PLAN LOCAL D'URBANISME

MÉTROPOLE ROUEN NORMANDIE

Modification n°10 du PLU – Dossier d'enquête publique
Notice de présentation et motifs des changements apportés

4.2.1 Règlement graphique – planche 1 – plan 42

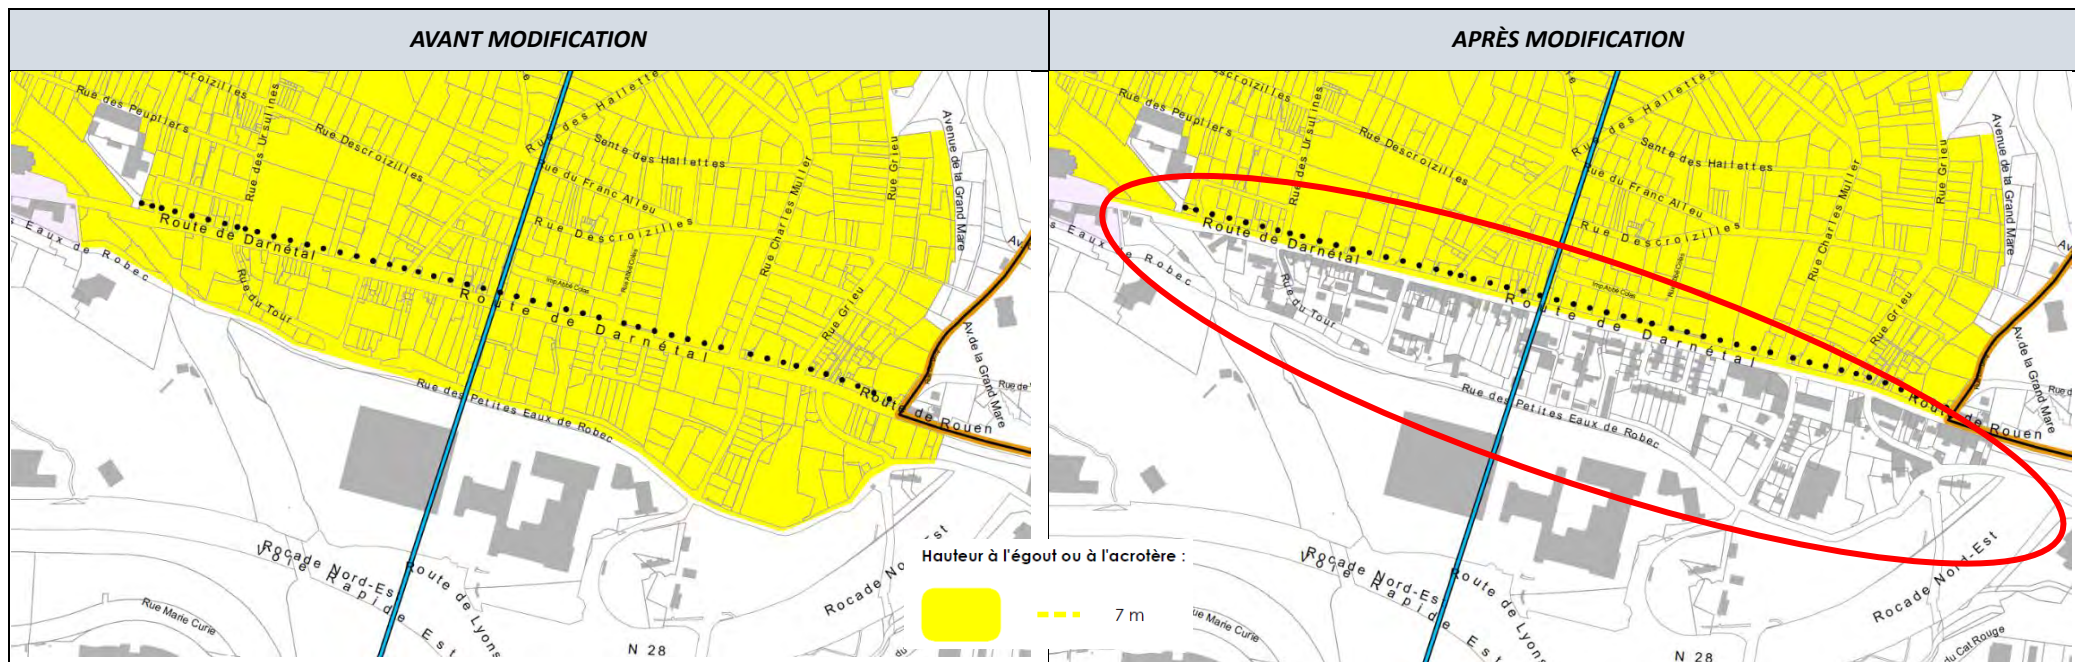
<i>Pièce(s) concernée(s)</i>	<i>Intitulé</i>	<i>Objet de la modification</i>
4.2.1 Règlement graphique – planche 1 – plan 42 4.2.2 Règlement graphique – planche 2 – plan 42	Reclassement en zone UAB-2 du secteur sud de la route de Darnetal classée en zone UCO	Évolution du zonage pour le mettre en adéquation avec le tissu faubourien existant et suppression des règles graphiques de hauteur
<i>Zone(s) et/ou parcelle(s) concernée(s)</i>	<i>Justification de la modification</i>	
Secteur Sud de la Route de Darnetal	Le tissu urbain du sud de la Route de Darnetal est dominé par une morphologie de tissu faubourien. Actuellement classé en zonage UCO, comme le grand secteur plus au Nord, celui-ci se distingue par une présence plus marquée de bâti collectif de petit ou moyen calibre et pour certains, de surfaces commerciales en rez-de-chaussée. Aussi, pour permettre l'évolution de ce bâti, et notamment la réhabilitation d'une friche commerciale et d'un projet d'habitat participatif, il est nécessaire de changer le zonage UCO actuel en UAB-2 dont les règles permettent la réalisation de projets adapté au tissu, tout en limitant les hauteurs à R+2+C ou A. La surface impactée par cette évolution est de 8,9 ha. Cette évolution du zonage, de UCO à UAB-2, a pour conséquences une modification du type d'activités et de destinations autorisées notamment en supprimant les limitations de surfaces commerciales, une modification du coefficient d'emprise au sol qui passe de 50% à 80%, une modification de la hauteur qui passe de 7m à l'égout de toiture en hauteur graphique à 14m ou R+2+C/A en règle écrite, une modification du taux d'espaces verts qui passe de 40% à 20% - se référer aux dispositions du règlement écrit de chaque zone.

4.2.1 Règlement graphique – planche 1 – plans 41-42

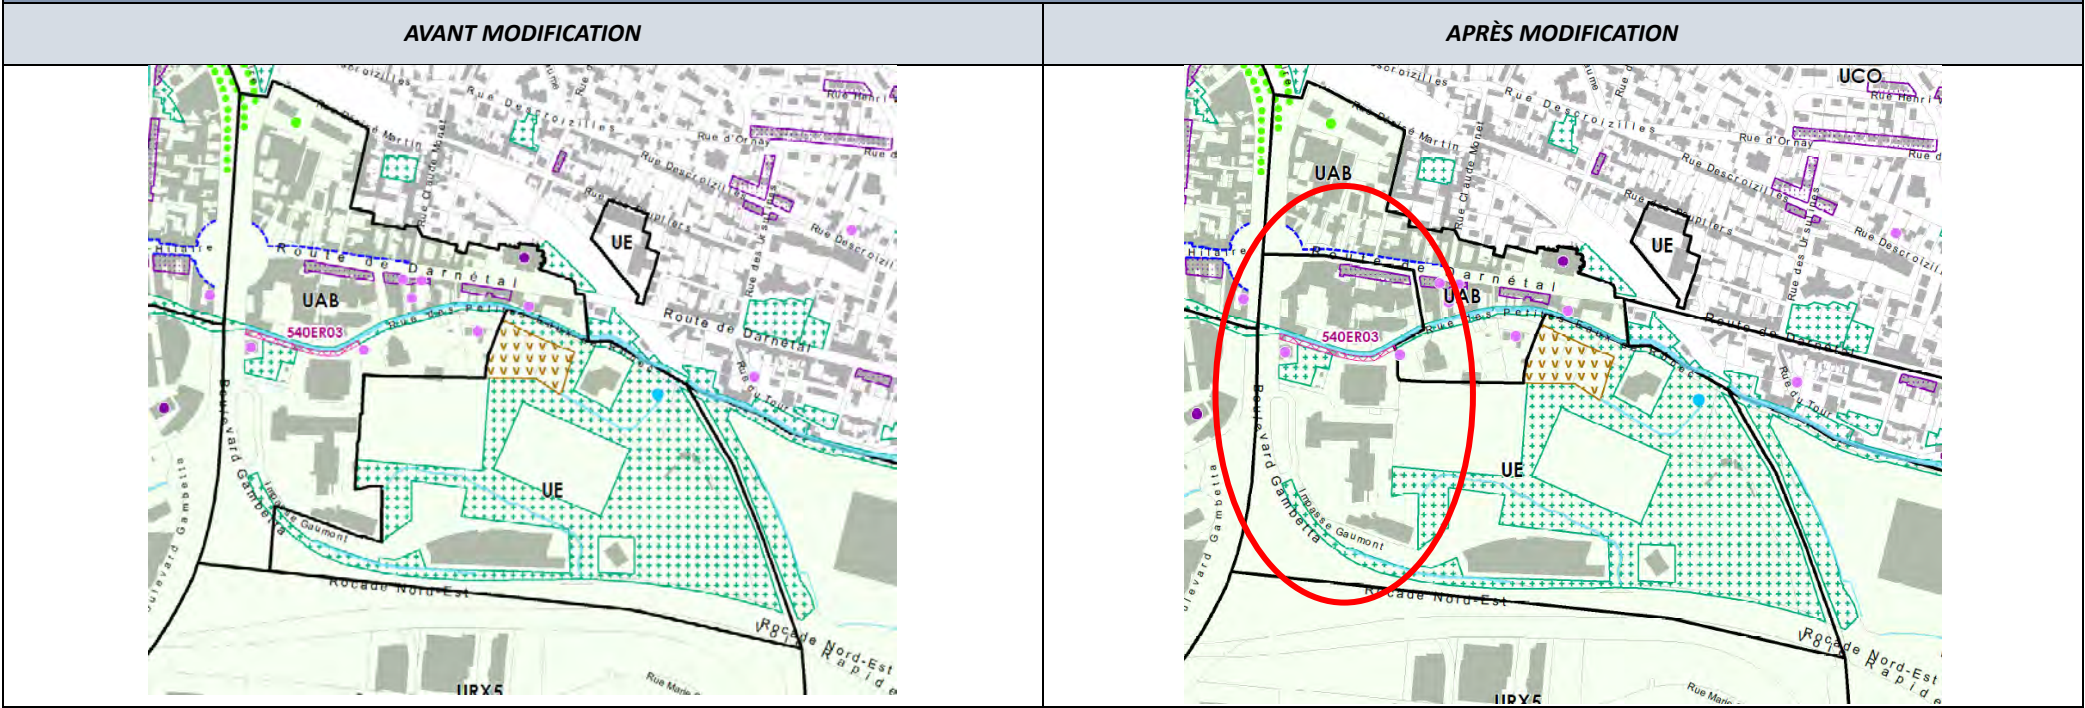
Pièce(s) concernée(s)	Intitulé	Objet de la modification
4.2.1 Règlement graphique – planche 1 – plans 41 et 42	Reclassement en zone UE des parcelles de la clinique Saint-Hilaire et du SDIS classées en zone UAB	Évolution du zonage pour permettre un projet d’extension de la clinique Saint-Hilaire et le Service Départemental d’Incendie et de Secours de la Seine-Maritime (SDIS 76).
Zone(s) et/ou parcelle(s) concernée(s)	Justification de la modification	
Zone urbaine de centralité à dominante habitat UAB Parcelles LY 73, 75, 76, 81, 84, 86, 87, 88, 89, 90, 91, 92, 96, 115, 116, 135, 136, 137, 138, 139, 140, 148, 149, 153, 154, 155, 156. Parcelles LZ 2, 69, 110 112 et 140	Le Service Départemental d’Incendie et de Secours (SDIS) et la Clinique St Hilaire sont deux établissements assurant une mission de service public intégrés au tissu urbain du territoire rouennais. Afin de répondre à leurs besoins d’évolution, notamment l’extension de la Clinique St Hilaire, un changement de zonage est nécessaire. Il est proposé d’étendre le zonage UE, correspondant à la zone urbaine « équipements » comme pour le Centre Hospitalier Universitaire (CHU) ou d’autres équipements sportifs à proximité immédiate pour plus de cohérence. Le changement de zonage représente une surface de 5 ha.

3.3 OAP Grands Projets

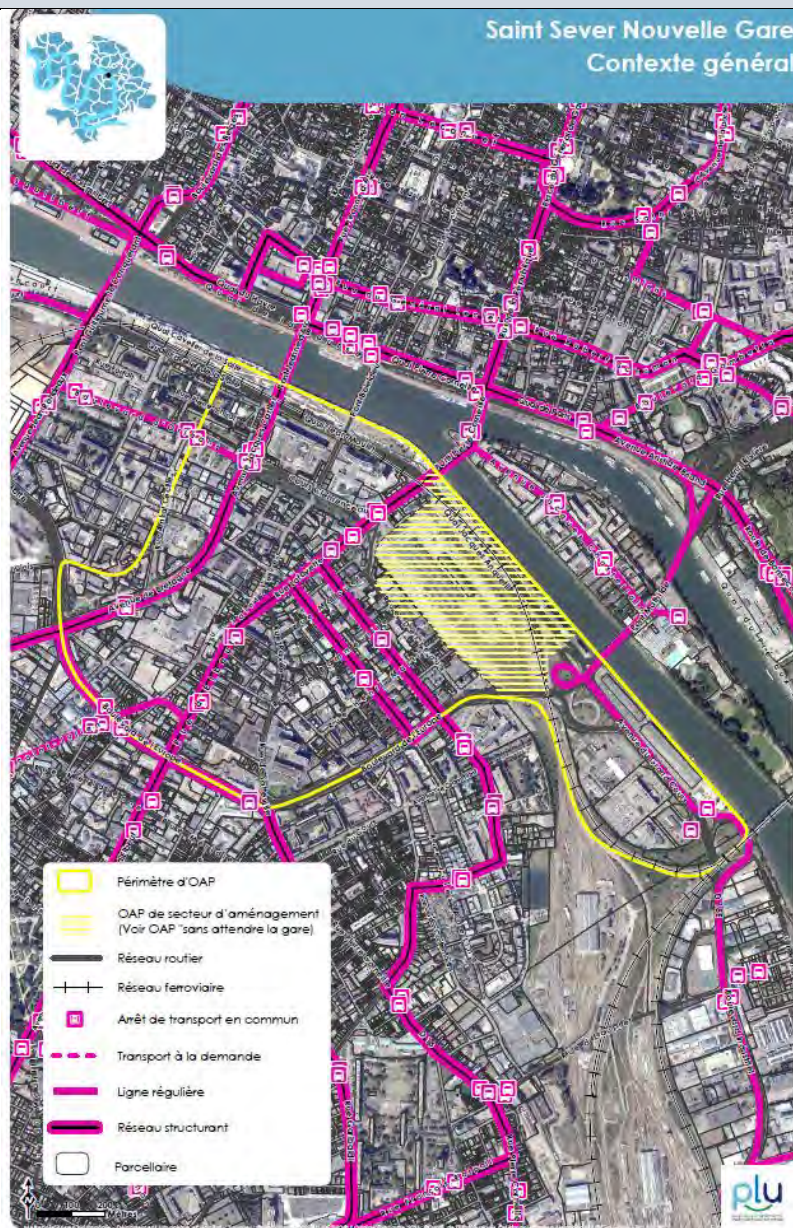
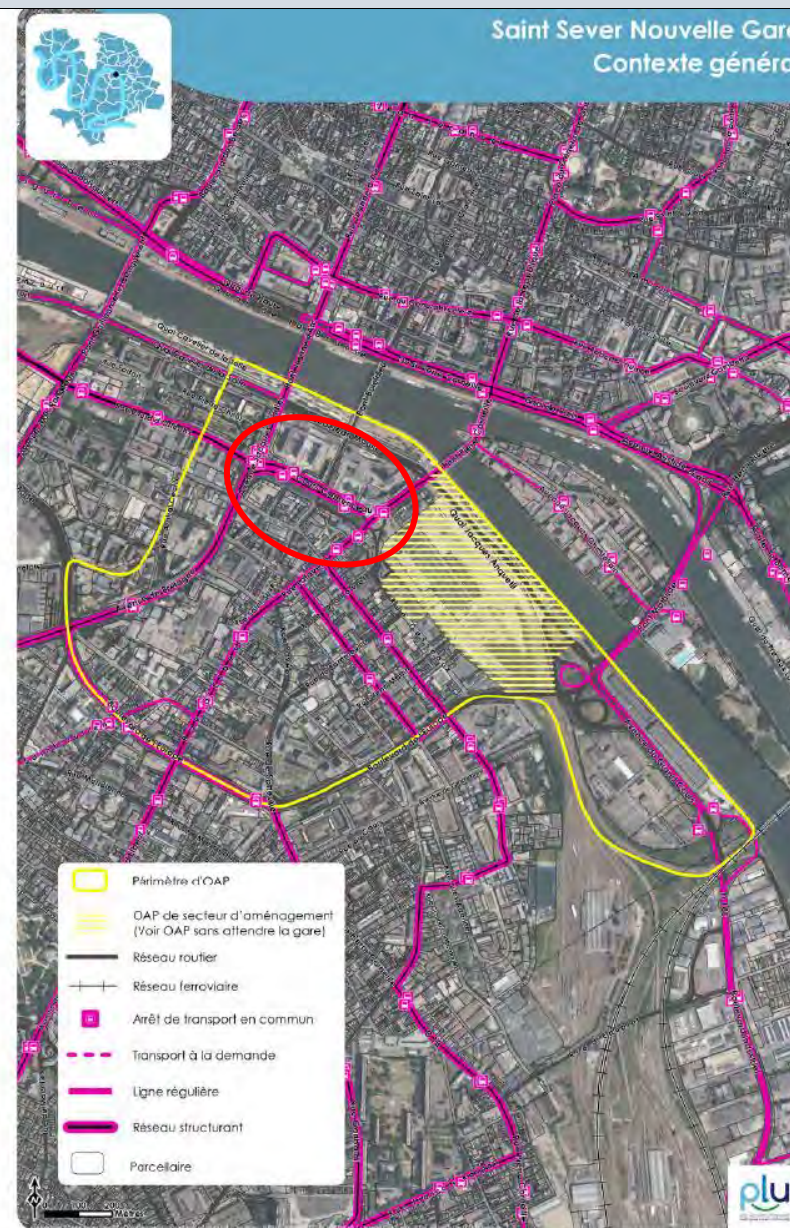
<i>Pièce(s) concernée(s)</i>	<i>Intitulé</i>	<i>Objet de la modification</i>
3.3 OAP Grands Projets	Ajustement de l'OAP Saint-Sever Nouvelle Gare	Évolution de l'OAP Saint-Sever Nouvelle Gare pour intégrer les éléments d'actualisation du Plan Guide
<i>Zone(s) et/ou parcelle(s) concernée(s)</i>	<i>Justification de la modification</i>	
Rouen – Secteur Saint-Sever	Le secteur Saint-Sever est au cœur d'un grand projet d'aménagement urbain accompagnant l'arrivée de la future gare. Les études urbaines ont été réalisées et arrivent en phase pré-opérationnelle. Aussi, l'OAP Saint-Sever Nouvelle Gare élaborée en 2019 présente des éléments pouvant être incompatibles avec les nouvelles orientations issues de ces études notamment sur l'implantation et le fonctionnement de la gare, mais également sur le renouvellement urbain de tout le quartier. Les modifications majeures concernent le volet graphique avec la matérialisation des enjeux d'insertion et de vocation urbaines du secteur, la mise à jour des aménagements déjà réalisés (T5, pistes cyclables...) et des éléments de qualité paysagère et environnementale. Le volet écrit a également été actualisé et complété, en soulignant les enjeux de renouvellement urbain notamment sur le secteur Cœur Saint-Sever, les objectifs de maintien et de développement de rez-de-chaussée actifs commerciaux ou de services. Les schémas des intentions urbaines ont également été intégrés, ainsi qu'un zoom sur l'opération « Cœur Saint-Sever », visant à redynamiser le quartier autour de la future gare et l'affirmation d'une stratégie commerciale adaptée à chaque secteur du quartier.

4.2.1 Règlement graphique – planche 1 – plan 41

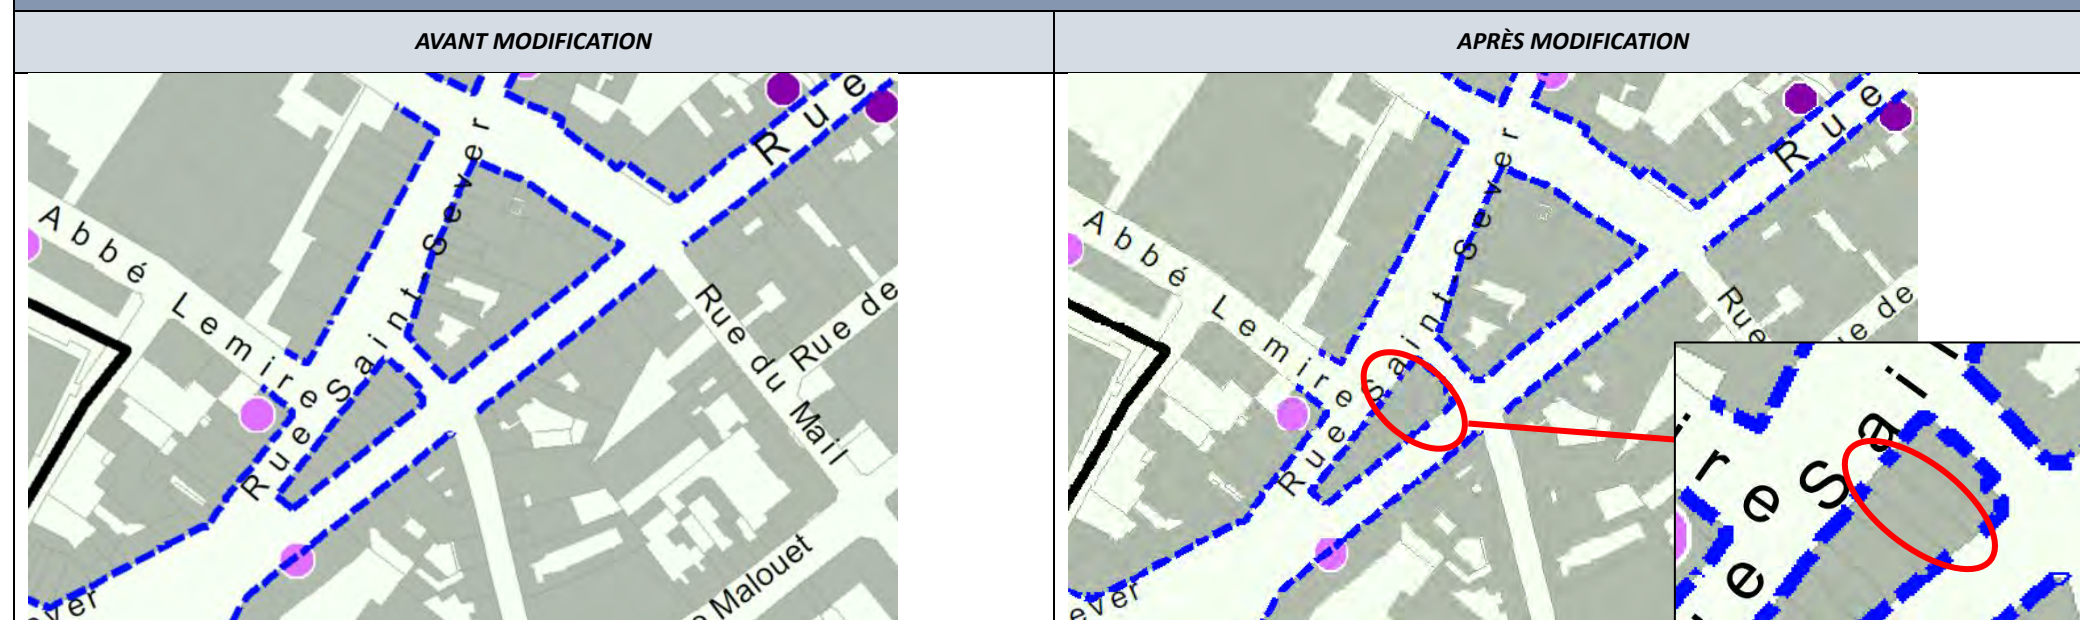
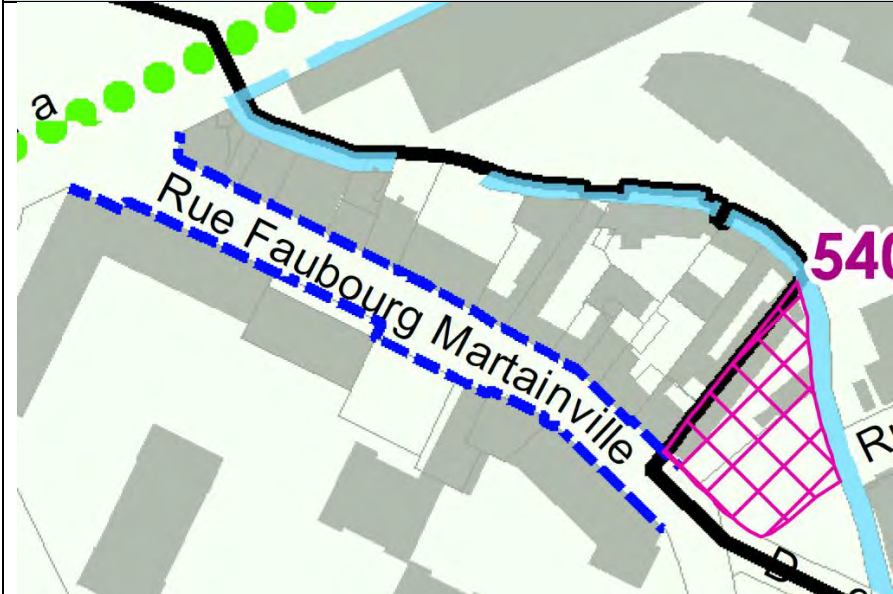
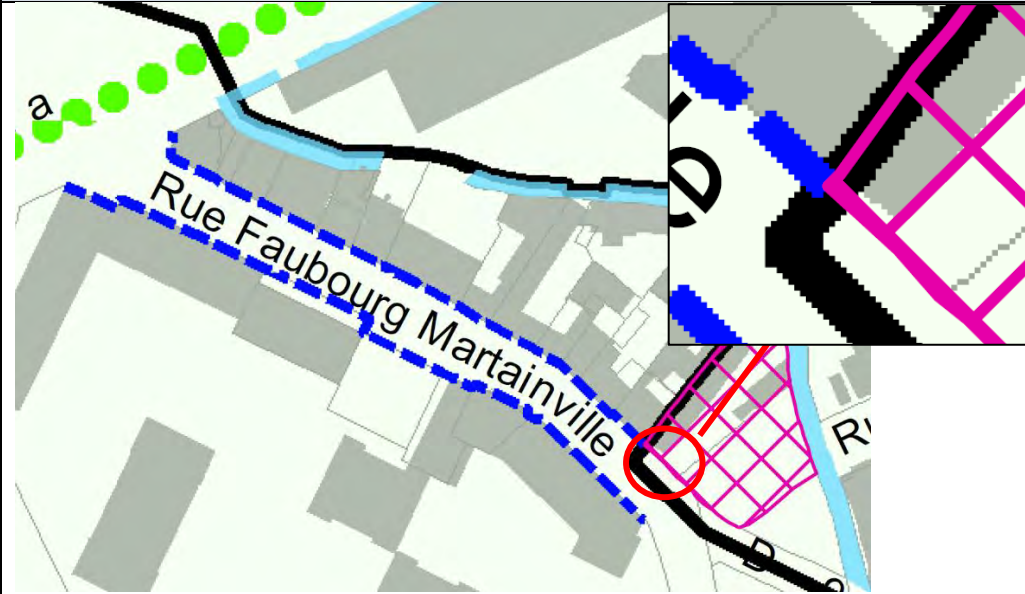
Pièce(s) concernée(s)	Intitulé	Objet de la modification
4.2.1 Règlement graphique – planche 1 – plan 41	Suppression de linéaires commerciaux secteur Saint-Sever	Suppression ponctuelle de linéaires commerciaux le long des rues Saint-Sever et Lafayette
Zone(s) et/ou parcelle(s) concernée(s)	Justification de la modification	
Rouen – Secteur Saint-Sever	Le quartier Saint-Sever est un secteur dynamique dont l'évolution commerciale nécessite un encadrement. C'est dans ce contexte que la Ville de Rouen a mis en place, sur ce secteur, un Droit de Prémption Urbain Commercial afin que les services et commerces proposés sur ce secteur répondent au mieux aux attentes et à l'évolution du quartier. En parallèle et afin d'accompagner la mutation de ce quartier, il est nécessaire de pouvoir implanter des équipements de service public. Or, le règlement associé au figuré « linéaire commercial » ne permet pas de diversifier l'activité en autorisation ce type d'équipement public pourtant indispensable à la vie du quartier et générant, comme pour les commerces, une animation urbaine et un service auprès de la population. Aussi, afin de permettre cette diversification des services, il est nécessaire de supprimer ponctuellement le figuré « linéaire commercial » sur les parcelles maîtrisées par la collectivité. Cette suppression représente 9,5 m linéaires.
